RIGUALIFICAZIONE ED ADEGUAMENTO AI FINI DELLA SICUREZZA E DELL'AUTORIZZAZIONE DELLE FUNZIONI SANITARIE DELL'OSPEDALE DI CIVITANOVA MARCHE 1° STRALCIO RIORGANIZZAZIONE DEL DEA

FASE: 2ª PERIZIA DI VARIANTE

RELAZIONE GENERALE DI PERIZIA

PERIZIA DI VARIANTE E SUPPLETTIVA N° 2 RELAZIONE TECNICA DI ACCOMPAGNAMENTO

Figura 3. Nuovo layout distributivo, UTIC e UOC Rianimazione

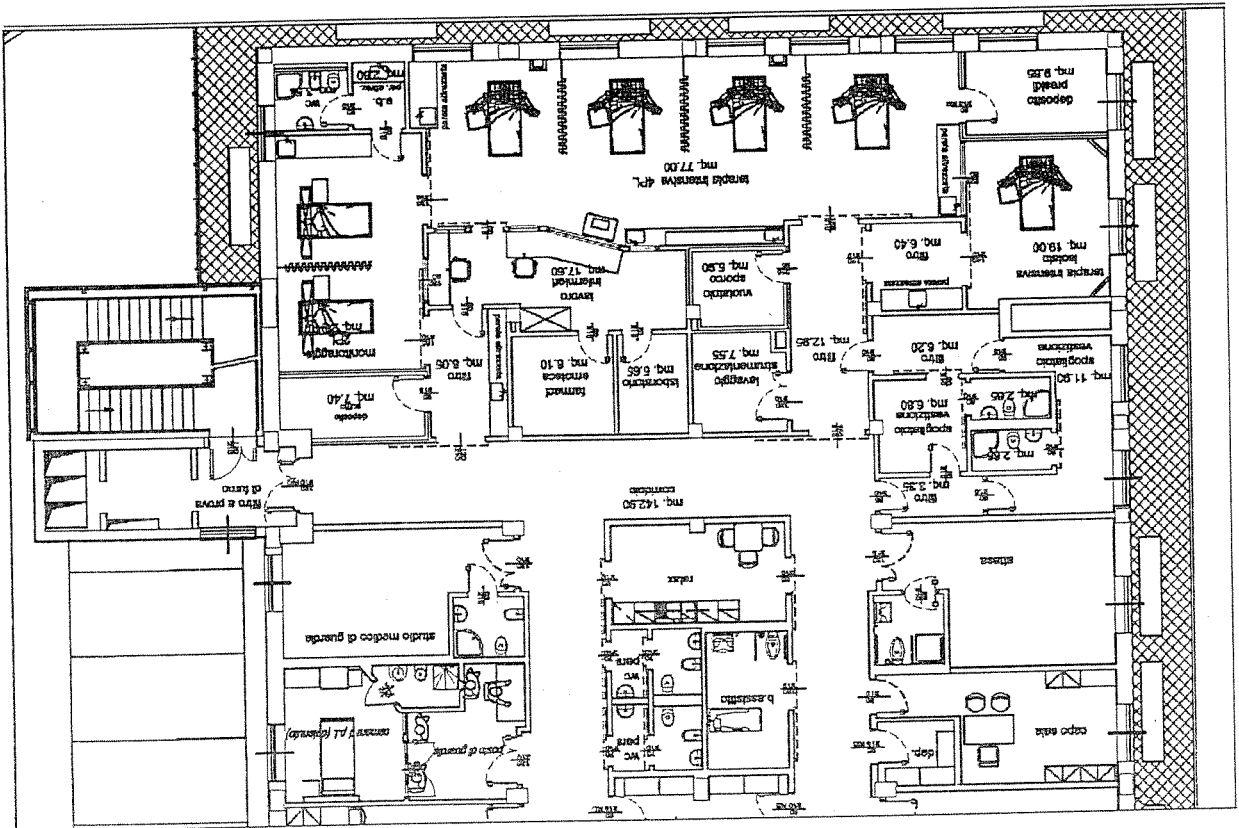
La nuova organizzazione sanitaria prevede la prioritaria l'esigenza di trasferire l'U.O.C. di Rianimazione al P.T del costruendo edificio DEA. Ciò ha comportato la rivisitazione parziale del progetto sostituendo la prevista UTIC e le U.O.C. di Cardiologia con la U.O.C. di Rianimazione. Il nuovo layout concordato con la direzione sanitaria ha reso necessario la demolizione di divisorii e predisposizioni impiantistiche già realizzate illustrate nelle figure seguenti.
